**Stadt Troisdorf**

Vorlage, DS-Nr. 2021/0940 öffentlich

Bebauungsplan T102, Blatt 2, 3. Änderung, Stadtteil Troisdorf – West, Bereich zwischen Moselstraße, Willy-Brandt-Ring und Paul-Schmetkamp-Straße (Erweiterung der Wohnbebauung) im beschleunigten Verfahren hier: Behandlung der Stellungnahmen und Satzungsbeschluss gem. § 3 (2) u. § 10 (1) i.V.m. § 13a BauGB

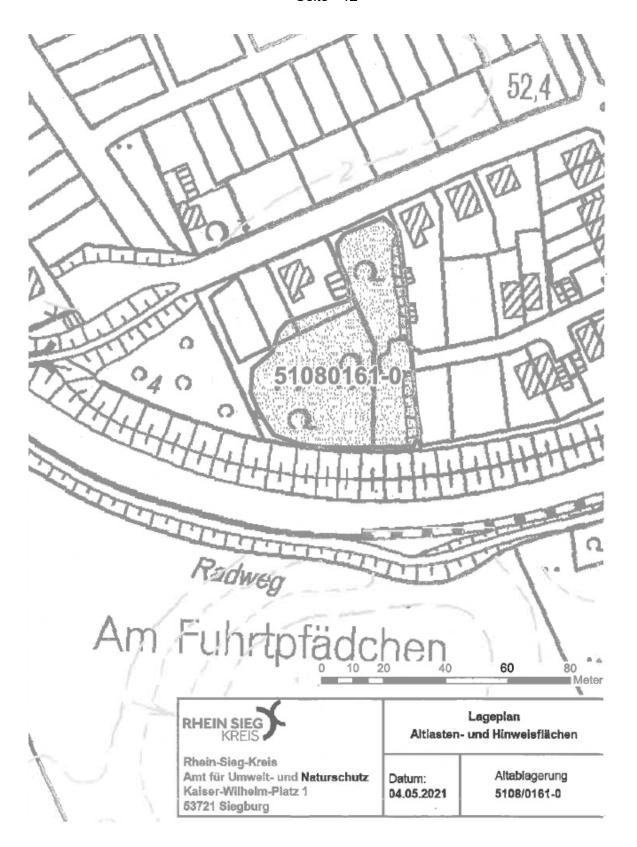
Wie bereits in der Stellungnahme vom 07.05.2021 angeregt, sollte die Kennzeichnung der Altablagerung im Bebauungsplan aufgrund der Untersuchungsergebnisse überarbeitet werden. Gemäß den der vorgenannten Untersuchung beigefügten Bohrprofilen reicht die Altablagerung bis zu RKS 4 (siehe beigefügter aktualisierter Lageplan der Altablagerung). Dort wurde eine 2,3 m mächtige Auffüllung mit Schlacke, Beton- und Ziegelbruch angetroffen. Die Altablagerung erstreckt sich somit etwas weiter nach Westen wie bisher angenommen und im Bebauungsplan eingetragen.

**Altlasten**: Die Stellungnahme wird berücksichtig. Das nachgereichte Gutachten vom 18.05.2021 räumt die fachlichen Kritikpunkte des Rhein-Sieg-Kreises aus. Der Passus zu den Aushubarbeiten wird unter Hinweise in den textlichen Festsetzungen ergänzt.
